ADDENDA N^o 1.2

Bâtiments de perception Parc national de la Mauricie Accueil St-Mathieu

ADDENDA N° 1.2

Structure / Mécanique / Électricité

BÂTIMENTS #1 ET #2
 PROTECTION INCENDIE, PLOMBERIE ET CVAC/
 BUILDINGS #1 AND #2 FIRE PROTECTION, PLUMBING AND HVAC

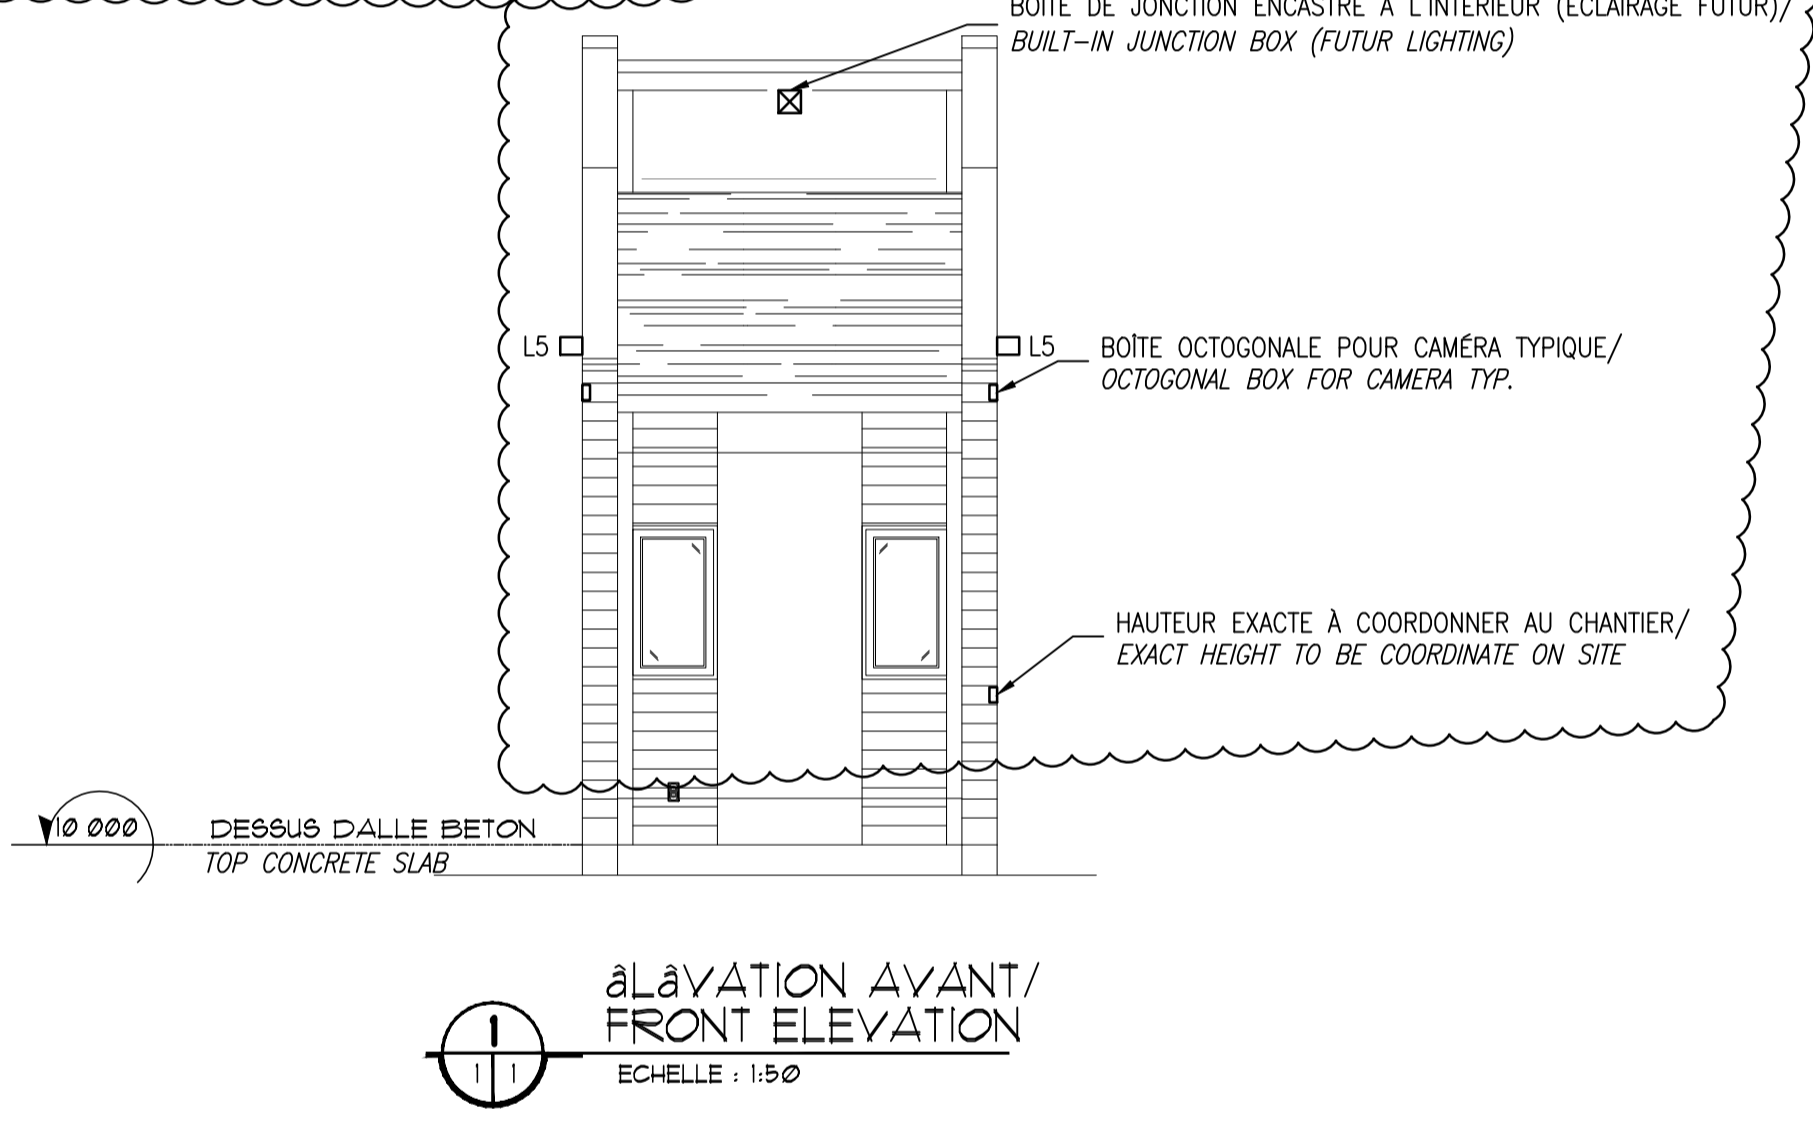
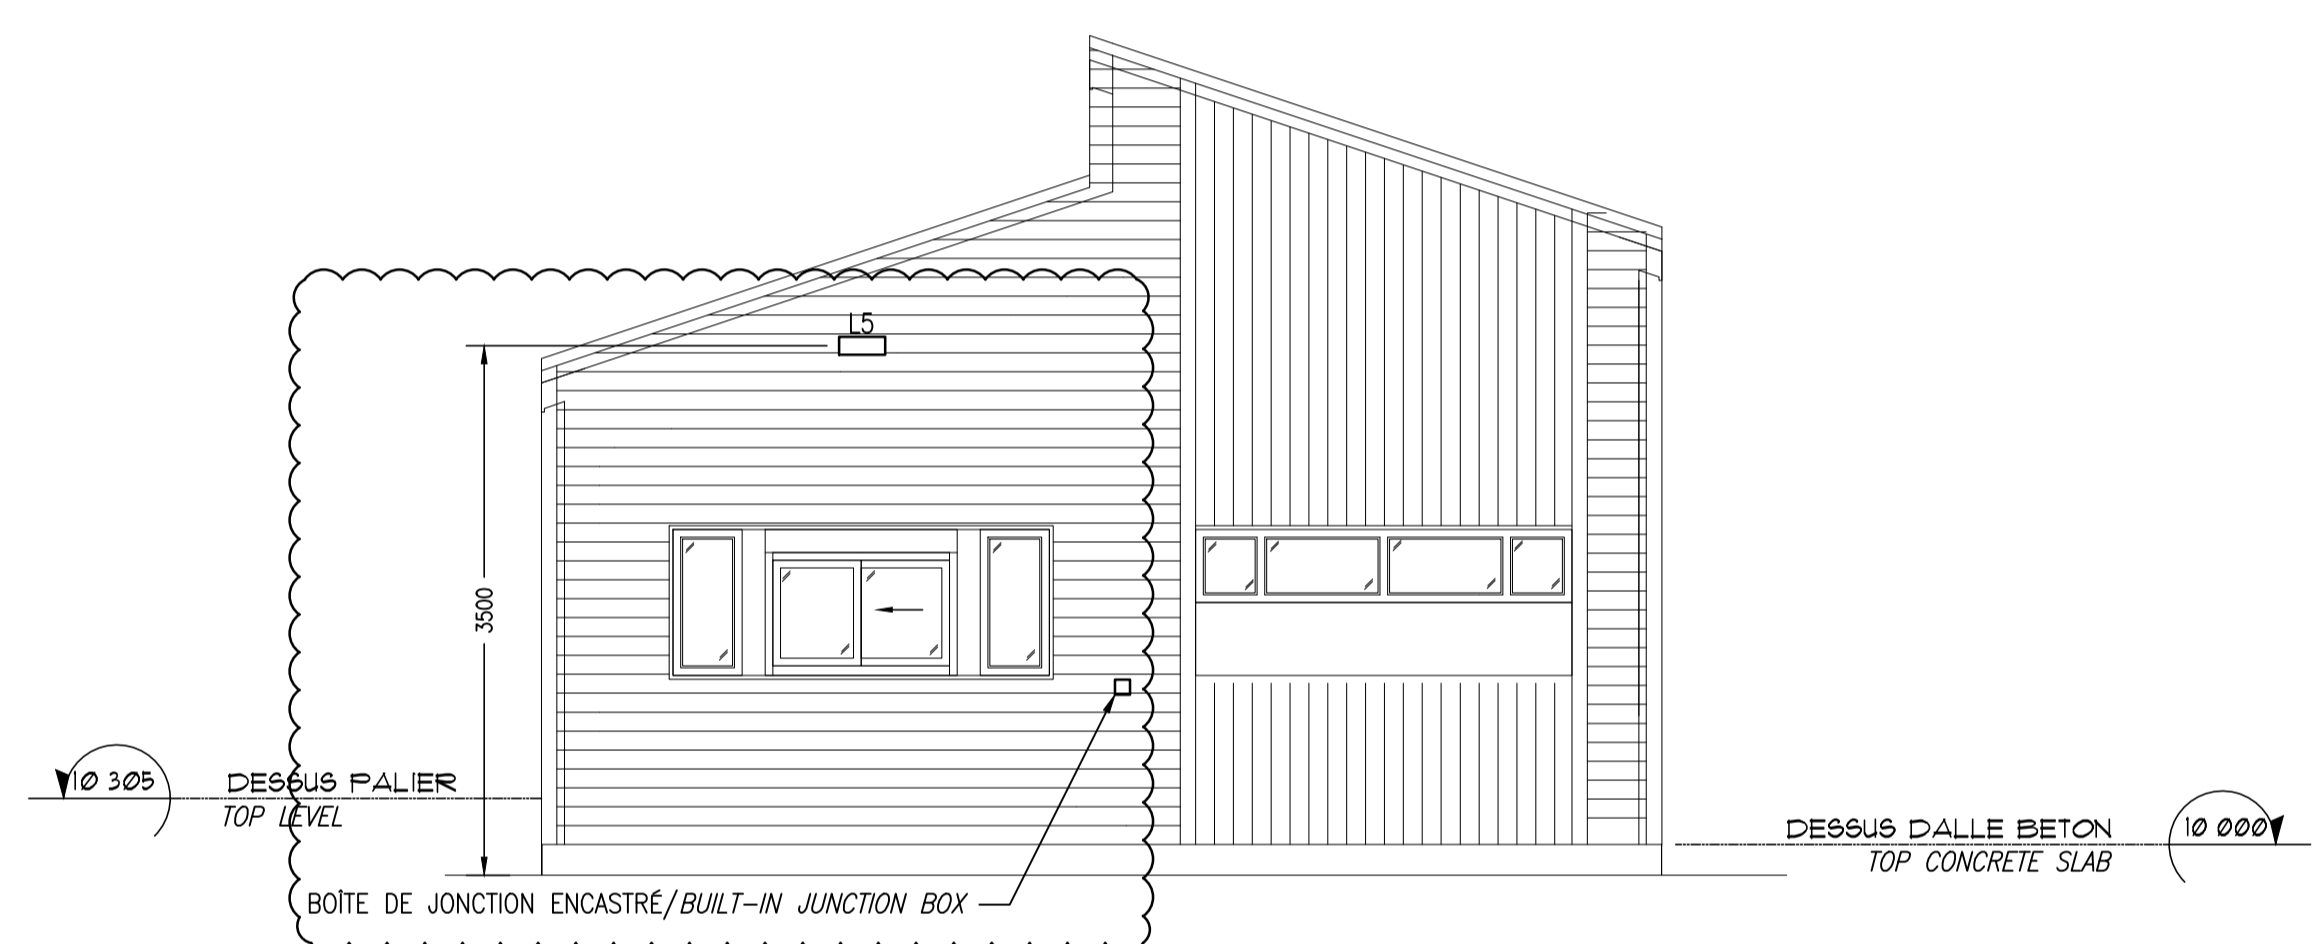
- Modification de la sortie sanitaire et de l'alimentation d'eau. Ajout d'une minuterie et valve solénoïde sur l'alimentation en eau.

- Élévation avant et élévation latérale droite : la boîte de jonction est encastrée dans le mur.

AUCUNE SALLE DE TOILETTE DANS LE BÂTIMENT #2,
 NE PAS FOURNIR LE LAVABO, LA TOILETTE AINSI QUE LE VENTILATEUR/
 NO TOILET ROOM IN BUILDING #2. DO NOT PROVIDE SINK, WATER CLOSET AND FAN

Dessin
**ÉLECTRICITÉ
IMPLANTATION GÉNÉRALE
ET DÉTAILS/
ELECTRICITY
GENERAL LAYOUT
AND DETAILS**

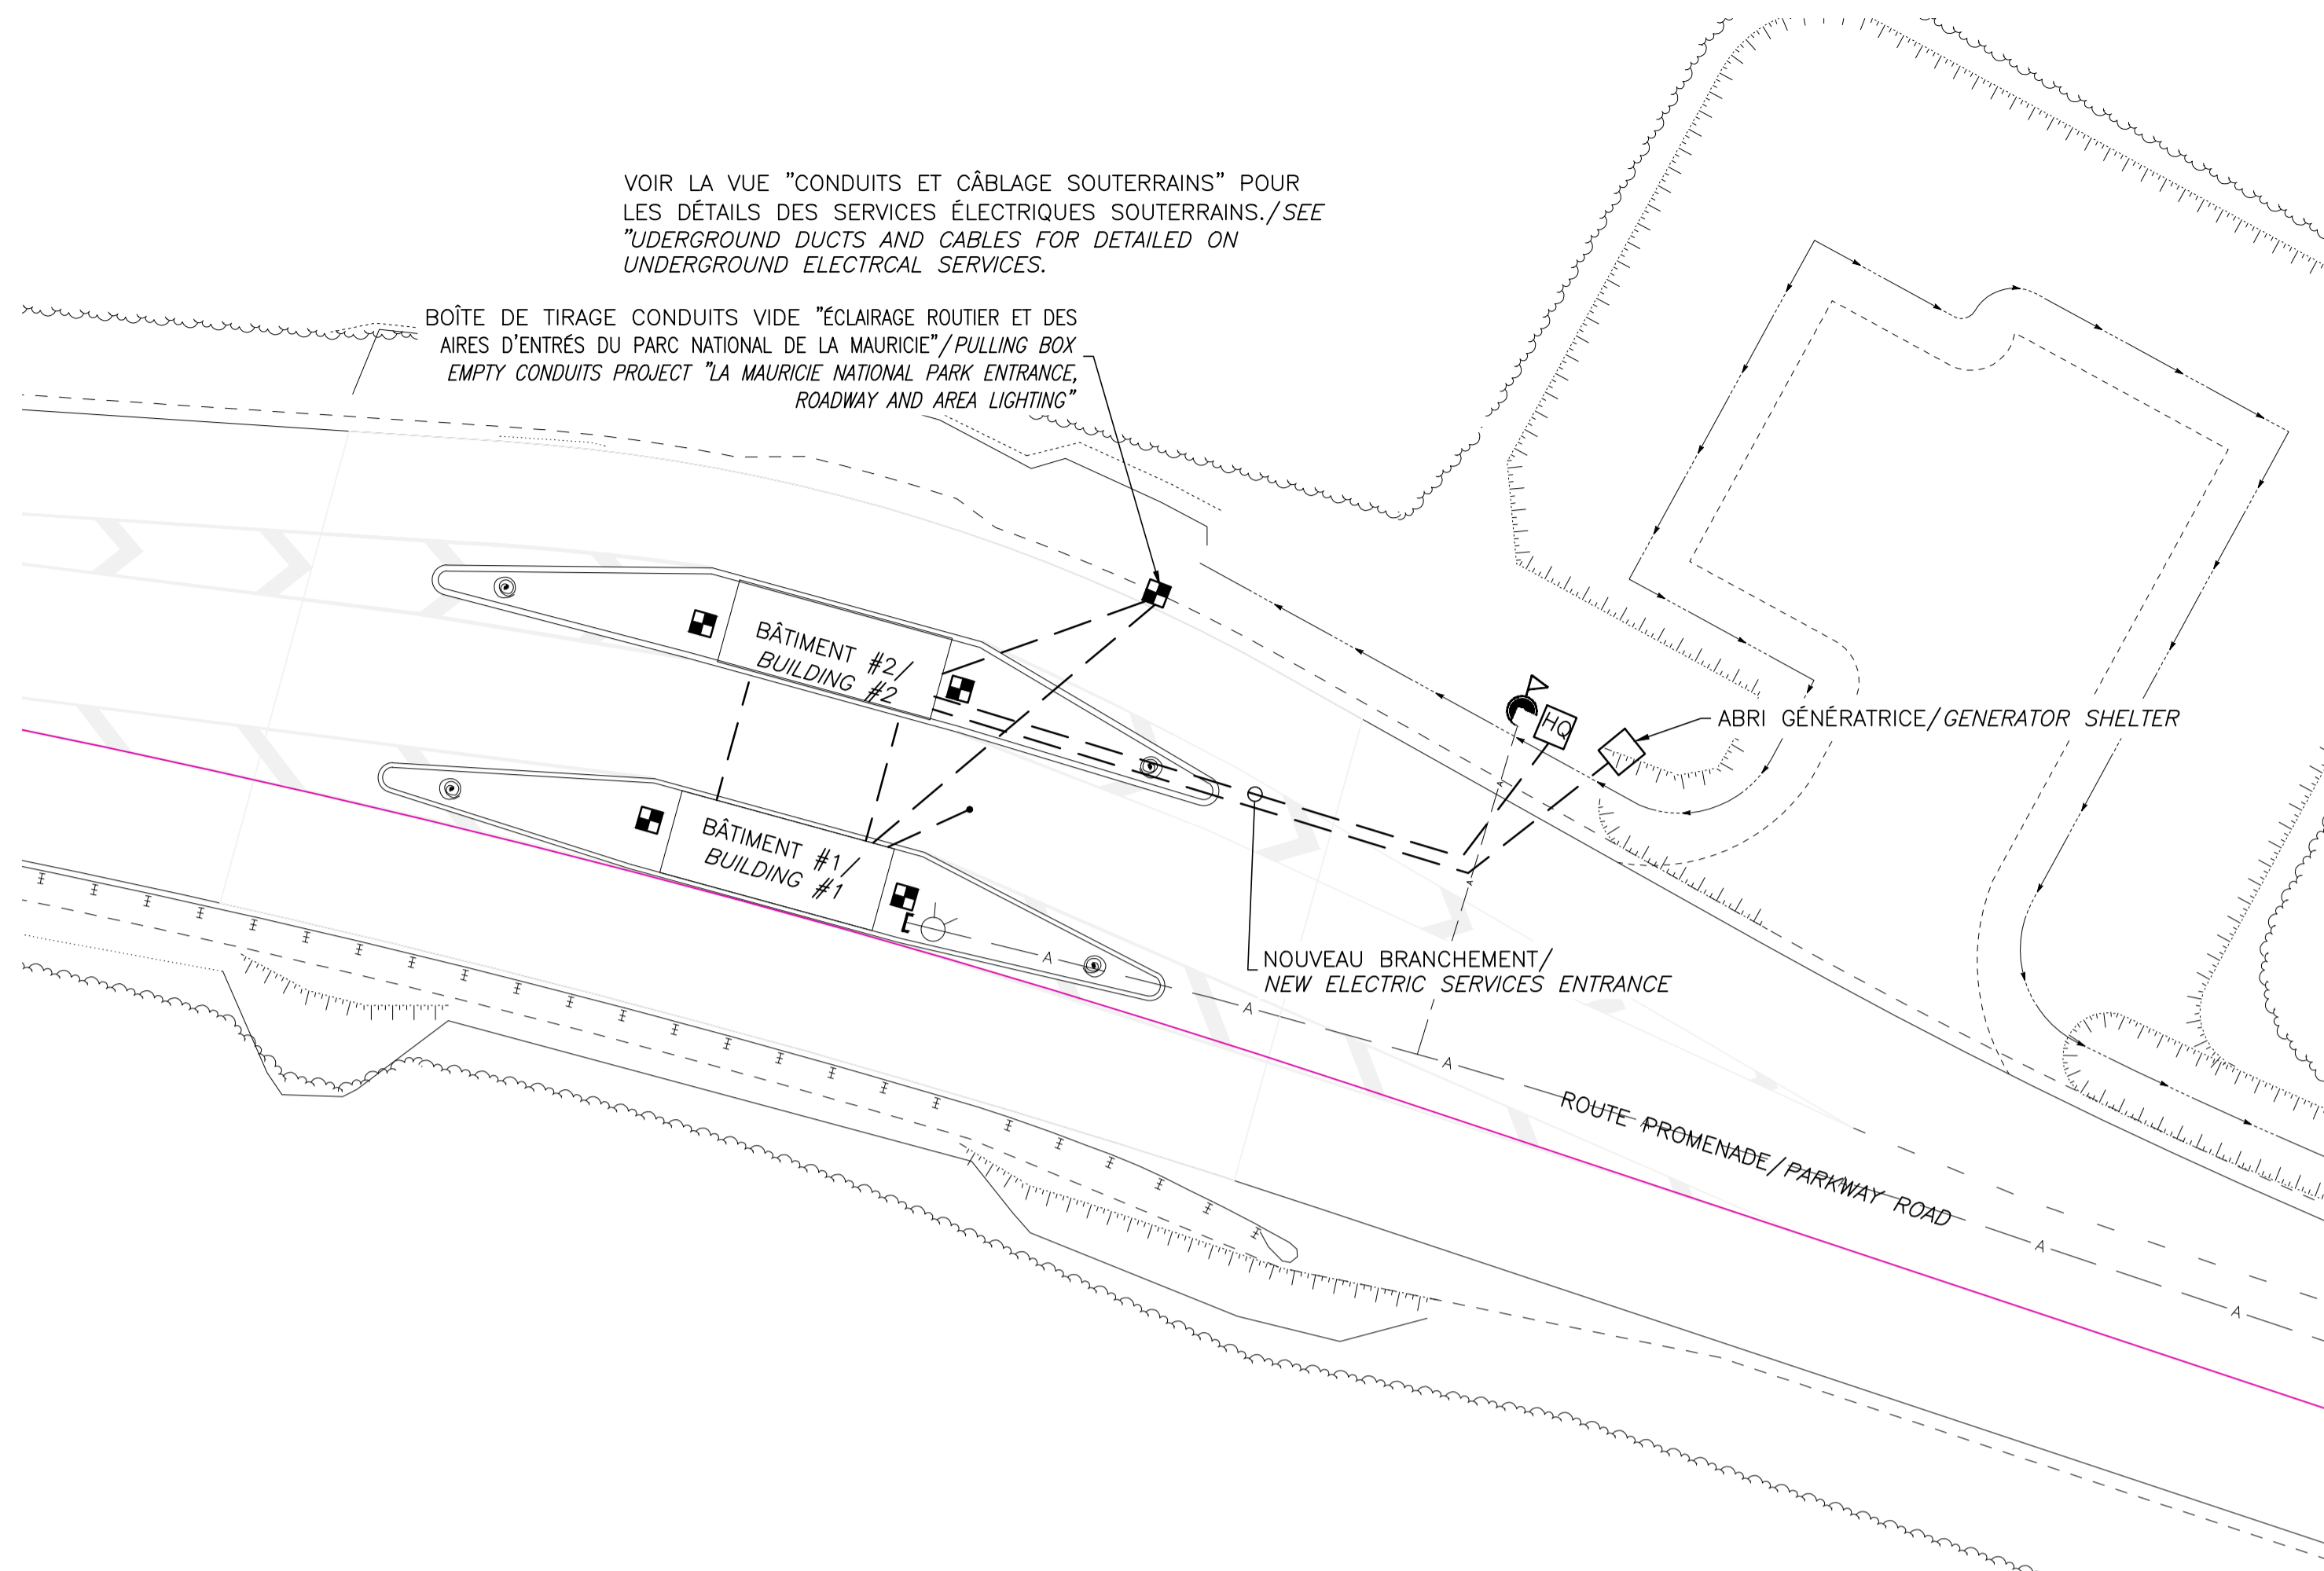
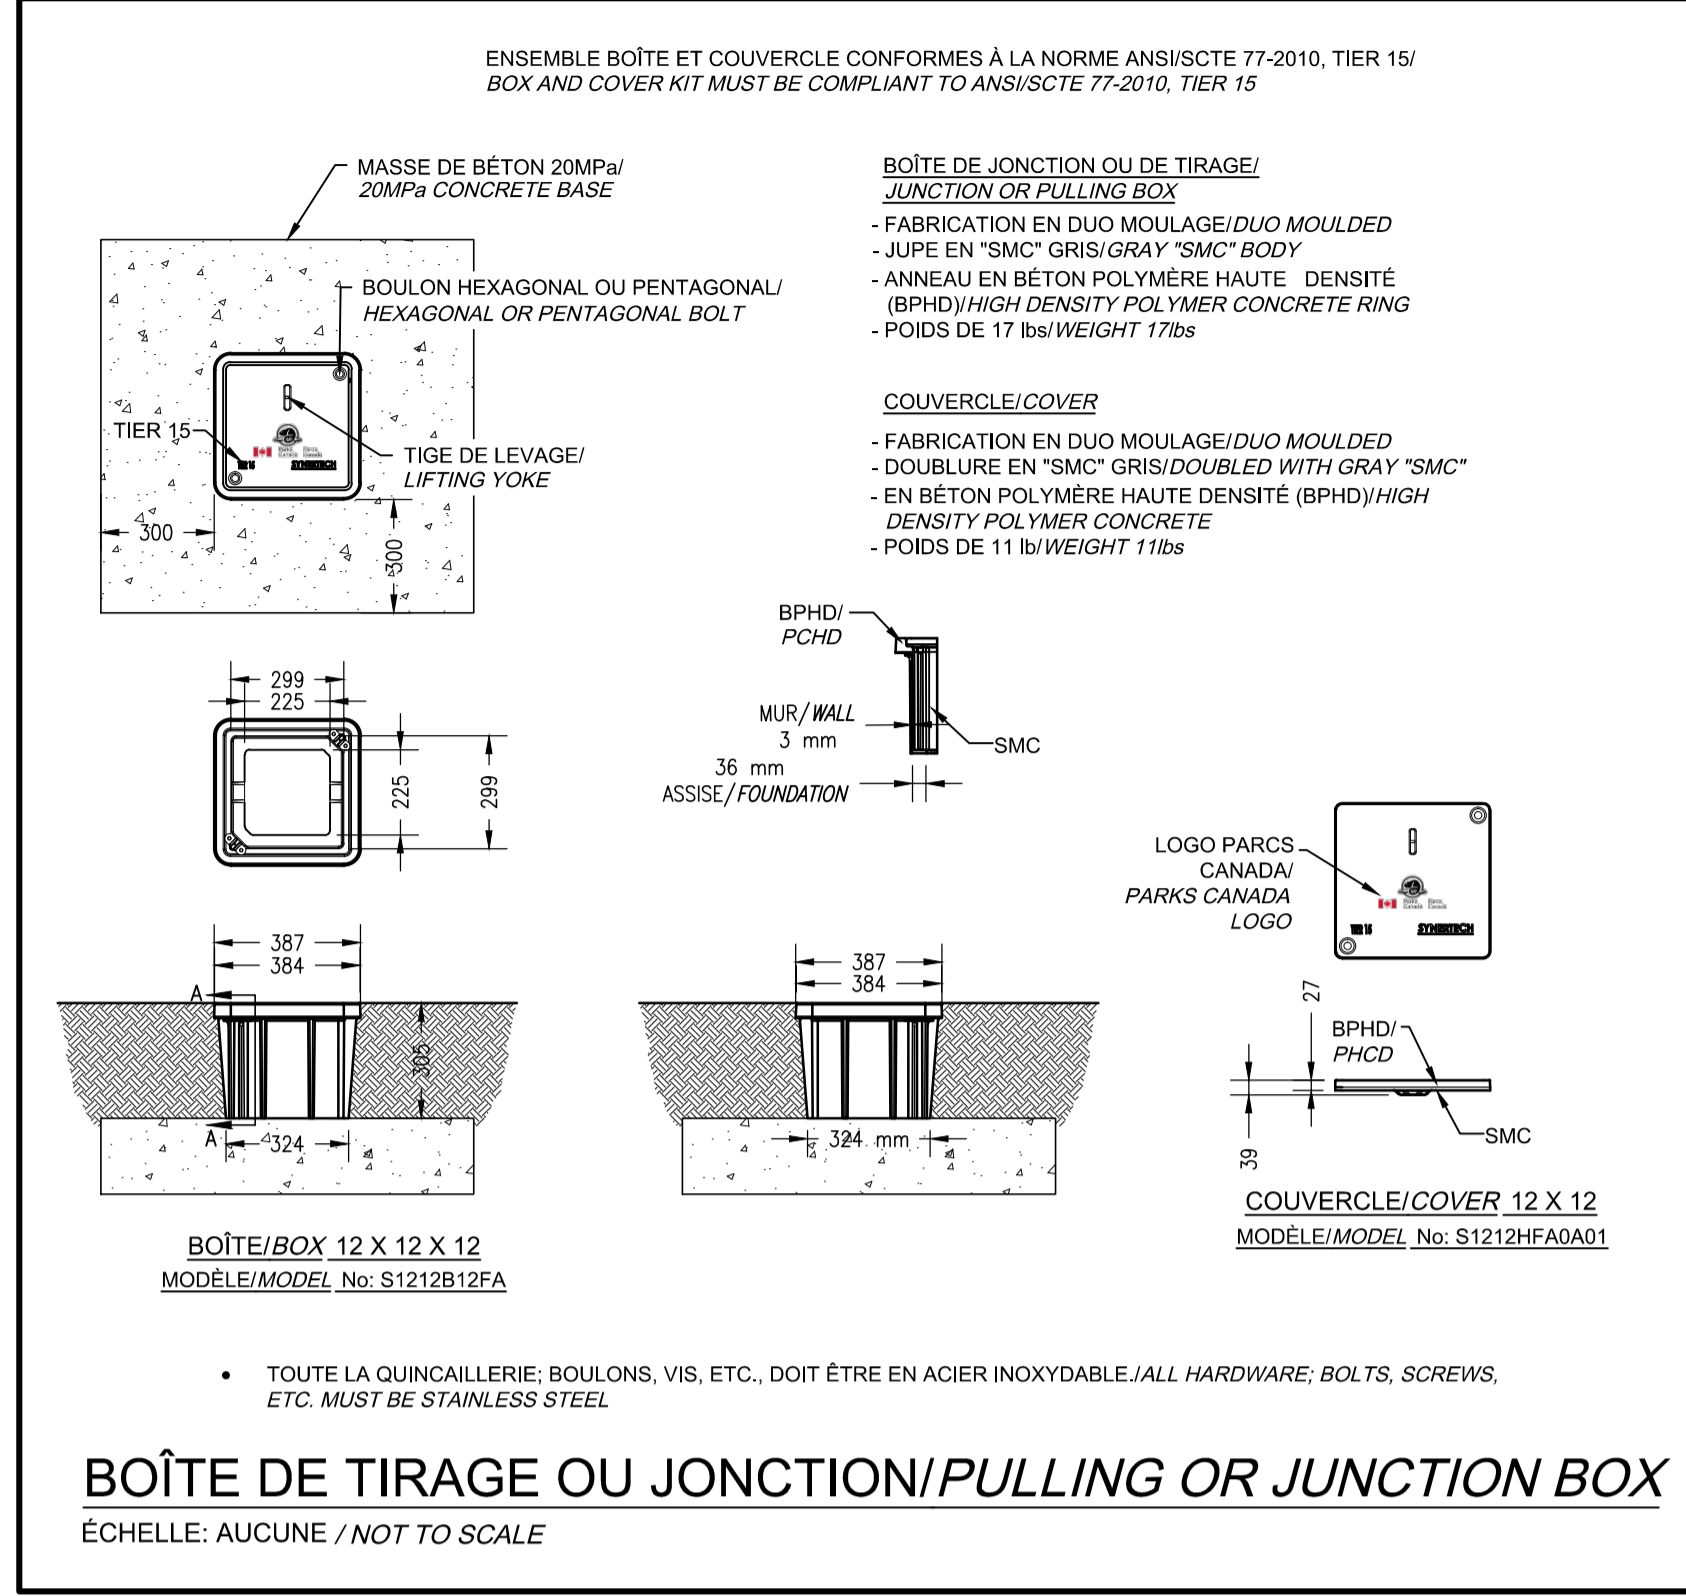
- Interchanger la nomenclature des bâtiments, le bâtiment #1 devient le bâtiment #2 et vice-versa.
- Ajout du lampadaire de type L2 dans le stationnement des employés. Consulter les plans #22 et #23 du lot d'éclairage routier et des aires d'entrée du Parc national de la Mauricie pour les spécifications complètes ainsi que les détails d'installation de lampadaires.
